INFORME N° 529-2018-SENACE-JEF/DEAR

A	: MARCO TELLO COCHACHEZ Director de Evaluación Ambiental para Proyectos de Recursos Naturales y Productivos.
ASUNTO	: Informe Técnico Final de Evaluación de la “ <i>Segunda Modificación del Estudio de Impacto Ambiental de la Ampliación de Capacidad de Producción de la Planta Concentrador de la Concesión de Beneficio Chicrín N° 2 a 5000 TMD</i> ”, presentado por Compañía Minera Atacocha S.A.A.
REFERENCIA	: Trámite N° 06366-2017 (28.11.2017)
FECHA	: Miraflores, 21 de agosto de 2018

Figura N° 1: Desaguado del tajo

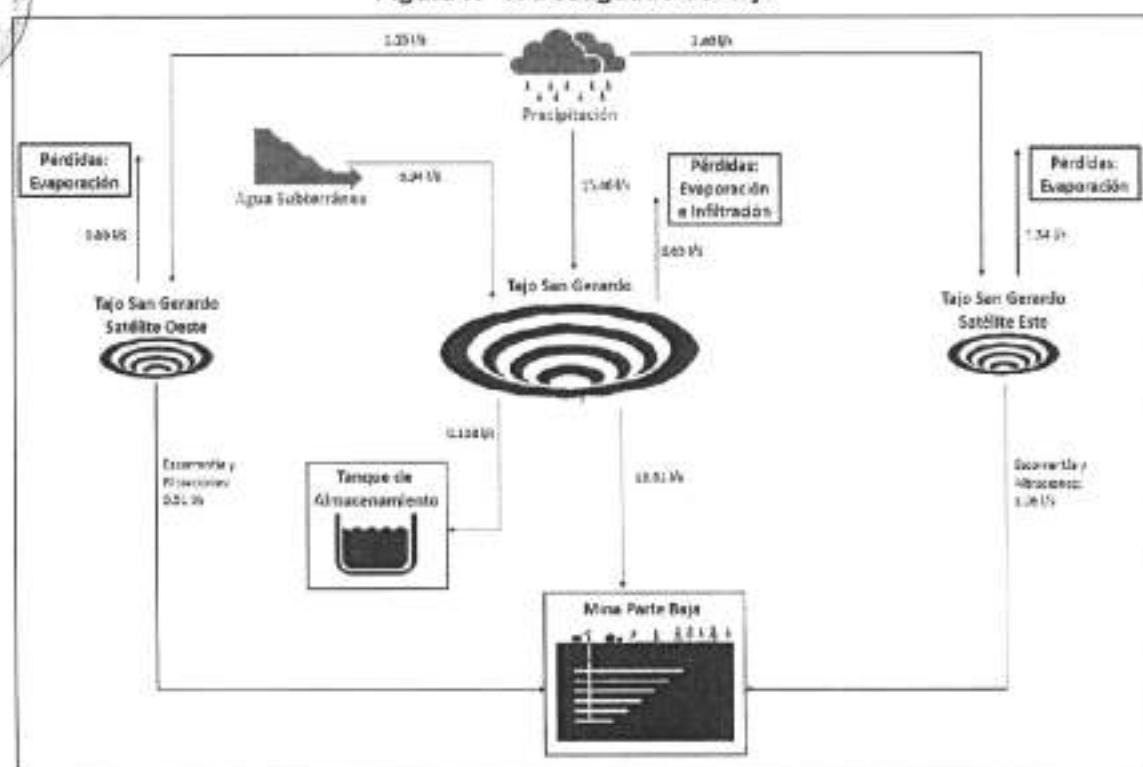
El administrado cumple con presentar la Figura 2.12-41 "Diagrama de flujo del desaguado del tajo", con la información de cada uno de los tajos, de lo que se tiene que las filtraciones de los tajos SG satélite este y oeste serán enviadas a la parte baja de la mina, mientras que una parte de las filtraciones del Tajo San Gerardo serán enviadas también a la parte baja de la mina y la otra parte será enviada al tanque de almacenamiento para su posterior uso en el riego de accesos.

Observación absuelta.
